改善箇所説明図

改善の内容

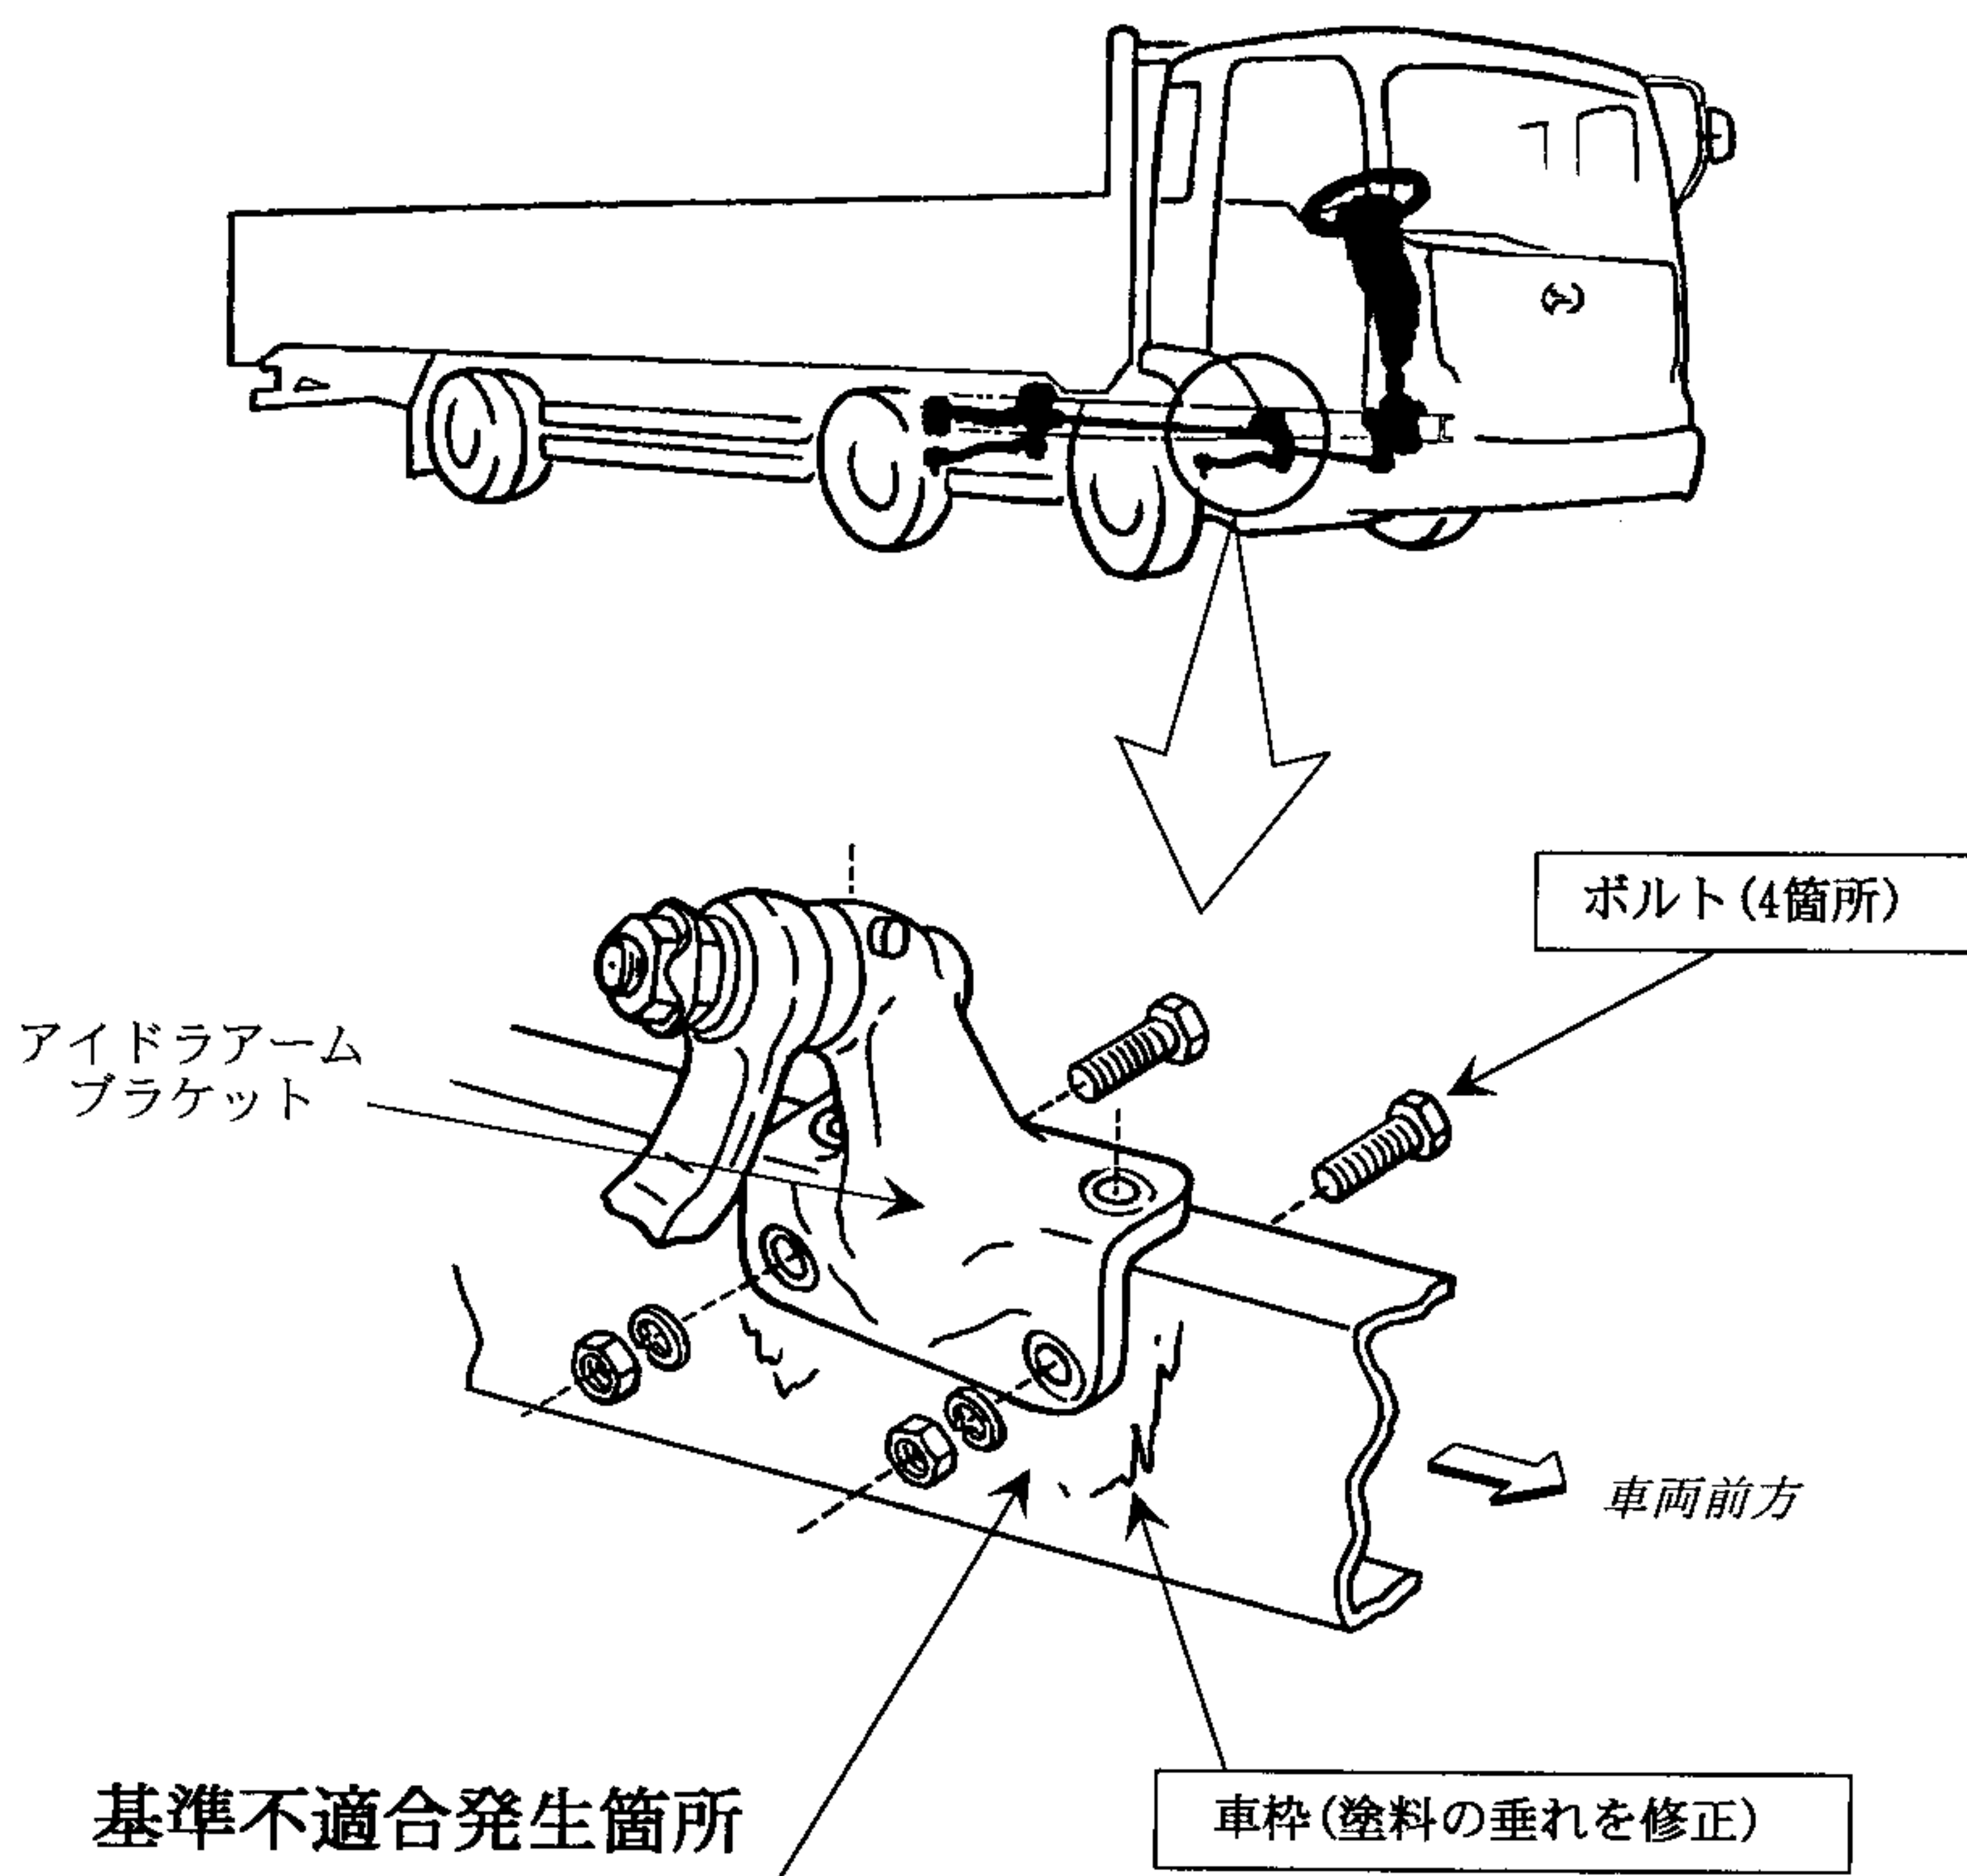
前2軸車において、車枠の塗装が不適切なため、塗料の垂れが生じた状態でアイドラアームブラケットを取り付けたものがあり、かじ取り操作の繰り返しにより当該ブラケットの取り付けボルトが緩むものがある。そのため、かじ取り操作時にガタが発生し、最悪の場合、当該ブラケットが外れてかじ取り操作が不能となるおそれがある。

全車両、フレーム当該部の塗料の垂れを点検し修正するとともに、取り付けボルトを対策品に交換する。

識別；ネームプレートの車両後方上側ビス頭部に黄色ペイントを塗布する。
